異議申立書

2016年（平成28年）1月25日

原子力規制委員会御中

関西電力株式会社高浜発電所3号機の工事計画の変更認可処分（2015年（平成27年）8月4日）及び高浜発電所4号機の工事計画の変更認可処分（2015年（平成27年）10月9日）

<床応答スペクトルの拡幅>

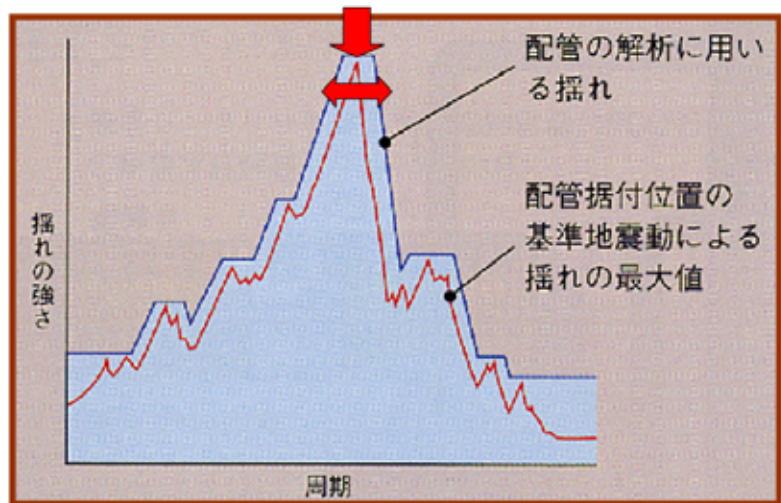
蒸気発生器伝熱管の基準地震動による発生応力の算出は、従来手法（スペクトルモーダル解析）では、基準地震動の応答スペクトルの作成→基準地震動の模擬地震波の作成→地盤と建屋の連成モデルに入力→建屋の床応答スペクトルの作成→±10%拡幅した設計用床応答スペクトルの作成→蒸気発生器伝熱管の固有周期における揺れの強さを設計用床応答スペクトルから読み取り発生応力を算出する、という手順で行う。

地盤や建屋をモデル化した段階で、ピーク値をとる周期が現実とはずれている可能性があることから、床応答スペクトルのグラフを±10%の幅で拡幅してその影響を考慮するのが、床応答スペクトルの拡幅である。（図は中部電力HPより）

図-35 SG伝熱管の発生応力の内訳
関電作成 補足資料 P67

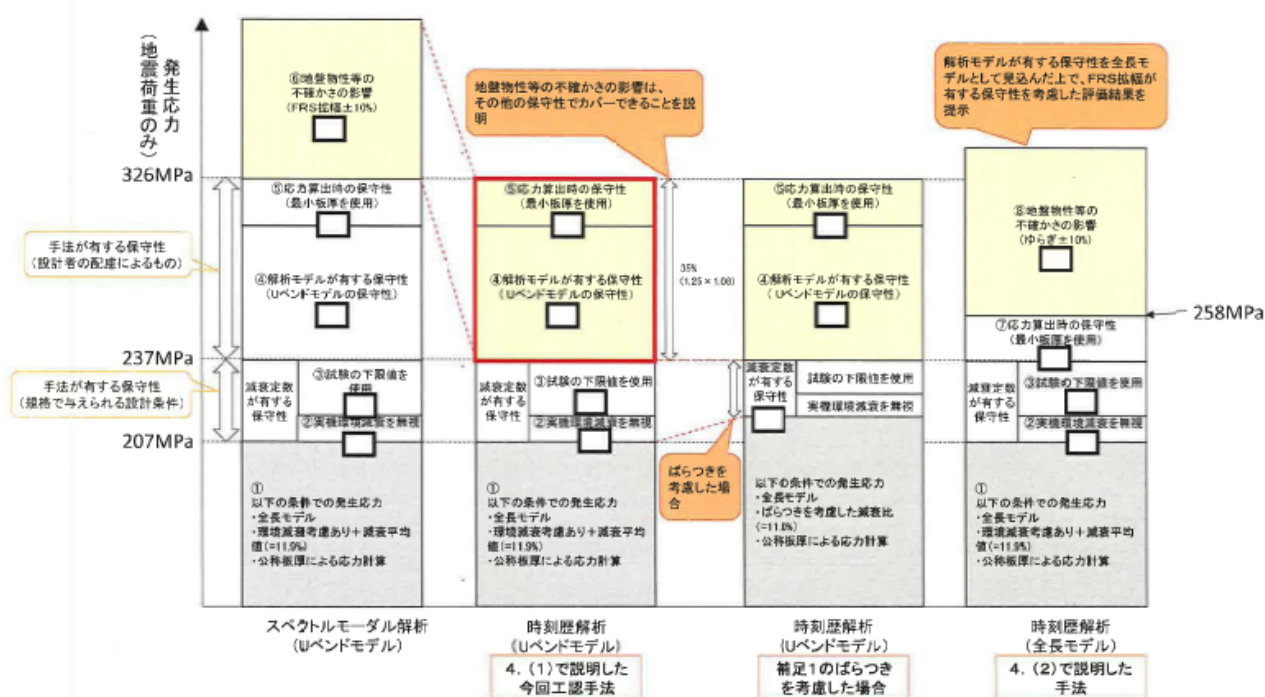
(6) また、「床応答スペクトルの拡幅」に相当する「床応答スペクトルのゆらぎ」の評価を実施した場合、発生応力は437MPaとなり、許容値447MPaを下回るとしている。しかしその評価では、手法が有する保守性の一部（解析モデルが有する保守性）を外している。手法が有する保守性をすべて考慮した場合、発生応力は505MPaとなり、許容値を上回る。

*2 工認に記載の発生応力376MPaに対し、補足資料P35・P67に記載の地震荷重のみの発生応力が326MPaであるので、地震以外の発生応力は376-326=50MPaとなる。補足資料P67より、「手

法が有する保守性（設計者の配慮によるもの）」は、 $326 - 237 = 89\text{MPa}$ であるが、同 P38 より、これを 35%とした場合に、地盤物性等の不確かさの影響は 33%であることから、地盤物性等の不確かさは、 $89 \times 33/35 = 84\text{MPa}$ となる。よって、従来手法で拡幅により地盤物性等の不確かさの影響を考慮した発生値は、 $376 + 84 = 460\text{MPa}$ となり、許容値を超える。

*4 補足資料 P66 に記載。P67 の右端の図は地震以外の発生応力 50MPa を考慮すると辻褄があう。

*5 補足資料 P66 より、「ゆらぎ」の影響は、 $437 - 308 = 129\text{MPa}$ であることから、手法による保守性と「ゆらぎ」を考慮した場合の発生応力は、 $376 + 129 = 505\text{MPa}$ と推定される。
